Mission régionale d'autorité environnementale

**AVIS DÉLIBÉRÉ SUR LE  
PROJET D'UNITÉ DE MÉTHANISATION  
SUR LA COMMUNE DE CORCOUÉ-SUR-LOGNE (44)**

**n° PDL-2021-5285**

Figure 4: zone de compensation n°1  
(source : dossier page 222)

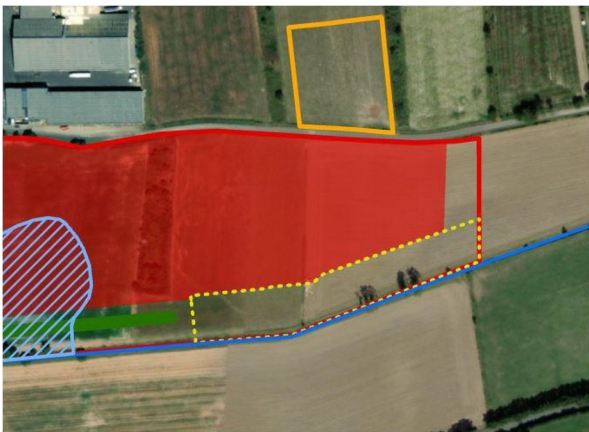
Cependant, le dossier n'évoque pas le risque de déconnexion de la zone humide résiduelle de son aire d'alimentation, dans la mesure où l'artificialisation du site du méthaniseur va intercepter les eaux pluviales de leur parcours naturel d'infiltration et de ruissellement. Une partie des eaux pluviales sera détournée pour alimenter le processus industriel. L'autre partie sera restituée au milieu via une noue (cf. ci-dessus). L'étude d'impact doit évaluer si cette restitution sera suffisante pour maintenir le caractère humide de la zone et ses fonctionnalités écologiques. Le potentiel de création de zone humide sur la rive amont du cours d'eau pourrait aussi être altéré suite à l'interception des eaux pluviales par le site de méthanisation.

Le dossier n'évalue pas non plus le risque de drainage engendré par le creusement de la noue.

- **une évaluation du risque de perte de fonctionnalités écologiques de la zone humide résiduelle et de réduction du potentiel de création de la zone humide compensatoire n°1 à l'amont de la noue suite au détournement d'une partie des eaux pluviales du site au bénéfice du processus industriel ;**
- **une évaluation du risque de drainage lié au creusement de la noue ;**
- **une justification des dispositions de suivi retenues pour les mesures de compensation afin d'en garantir la pérennité.**
